Łożysko koła – zmiana konstrukcyjna

VKBA 7101

BMW: 2 Active Tourer (F45), X1(F48)
MINI: MINI CLUBMAN (F54), MINI COUNTRYMAN (F60)

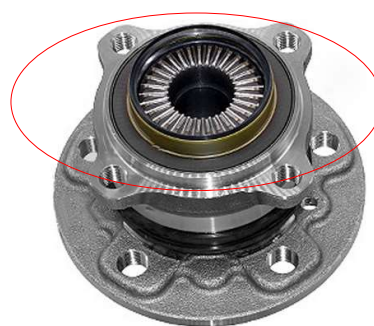
Zgodnie ze specyfikacją OE, łożysko w zestawie VKBA 7101 będzie miało nową konstrukcję bez zaślepki środkowej (od kodu partii 032U).

Stary projekt z zaślepką

Nowy projekt bez zaślepki

Montaż/demontaż starej zaślepki nie jest konieczny, ponieważ funkcja techniczna jest taka sama.

Zarówno poprzedni, jak i nowy projekt są w pełni zamienne.
